※設計ポイント

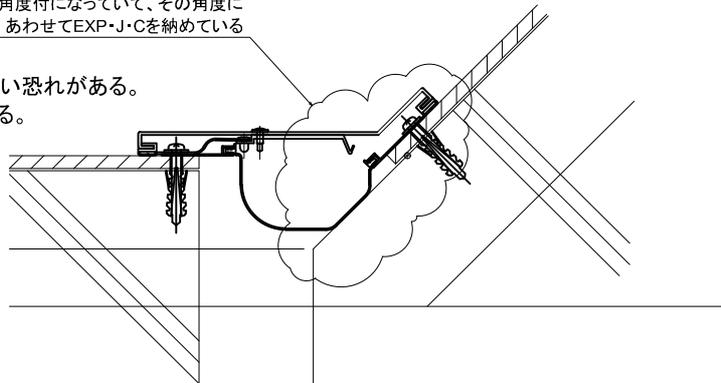
※問題点
動きに対して、正常な可動ができない恐れがある。
カバーが板曲げの特殊加工品となる。

片側の躯体が角度付になっていて、その角度にあわせてEXP・J・Cを納めている

※解決策
下地を設けることで、動きに対して正常な可動ができ標準品で納めることができる。
